RESUELVE CONSULTA DE PERTINENCIA DE INGRESO AL SEIA DEL PROYECTO QUE INDICA

RESOLUCIÓN EXENTA N° _____/2016

ingresar al Sistema de Evaluación de Impacto Ambiental del proyecto “**Cambio Trazado Tuberías Sistema de Enfriamiento Agua de Mar**”.

Figura -1 Esquema general de la modificación del trazado

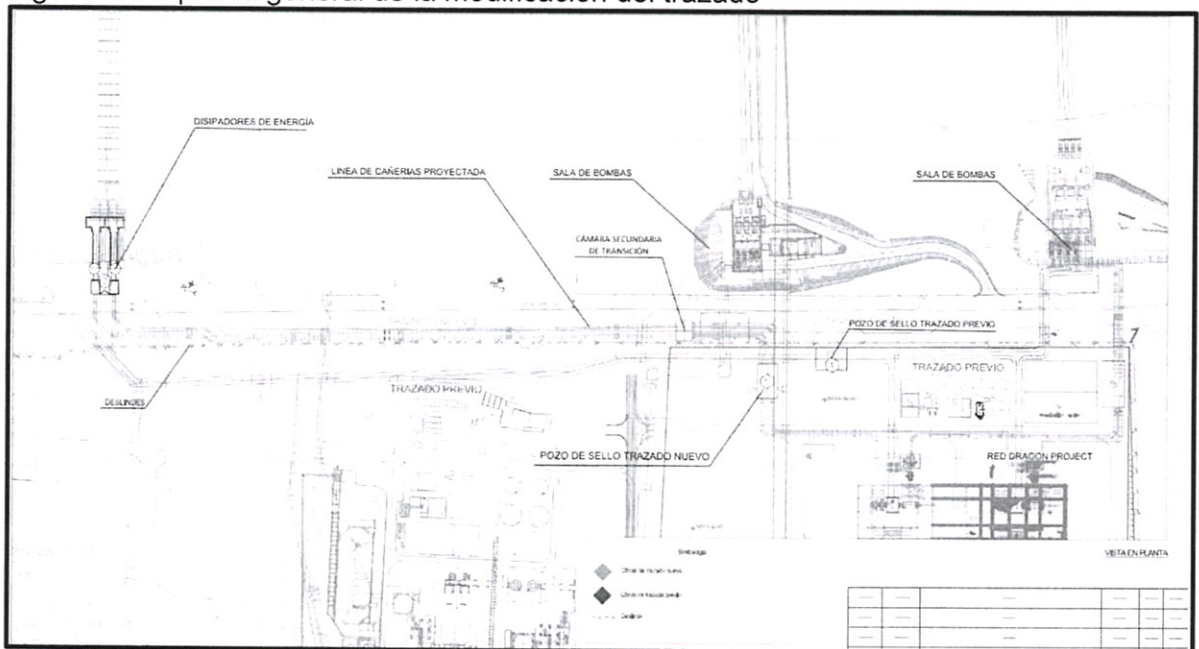
2. Que, de acuerdo a los antecedentes presentados por el solicitante, la modificación consistiría y contemplaría en síntesis, lo siguiente:
 - a) Cambio de trazado de las tuberías de impulsión y descarga de agua de mar. El nuevo trazado de las tuberías de impulsión y de descarga de agua de mar para enfriamiento y sus obras asociadas, se localizarán una parte en el borde exterior del cierre perimetral de la propiedad asociada a la Central Térmica Mejillones y otra dentro del área ya evaluada en el proyecto original.

- b) Reubicación del pozo de sello debido al cambio de trazado de las tuberías de descarga. Dichas obras estarán emplazadas dentro de la propiedad asociada a la Central Térmica Mejillones y del área evaluada en el proyecto original.

- c) Cambio de alimentación de agua de mar a la planta desaladora debido al cambio de trazado de las tuberías de descarga. Con la modificación propuesta la alimentación de agua de mar a la planta desaladora se realizará desde el pozo de sello, con esto se reducirán las obras de excavación por ser un trazado más corto.

En la figura que a continuación se presenta se muestra cómo será la nueva disposición de tuberías de impulsión y descarga de agua de mar y pozo de sello:

1. El proyecto “**Cambio Trazado Tuberías Sistema de Enfriamiento Agua de Mar**” no debe ingresar al Sistema de Evaluación de Impacto Ambiental, ya que no modifica sustantivamente la extensión, magnitud y duración de los impactos ambientales del proyecto, ya individualizado, según lo indicado en el considerando 4 anterior y no reúne los requisitos contemplados en el artículo 10 de la Ley 19.300 y artículo 3 del Reglamento del SEIA. Esto, sin perjuicio de la observancia de las otras disposiciones que versen sobre la materia y del cumplimiento de la normativa ambiental vigente aplicable.
2. Que, este pronunciamiento ha sido elaborado sobre la base de los antecedentes proporcionados por el señor Pablo Espinosa en representación de ENGIE ENERGÍA
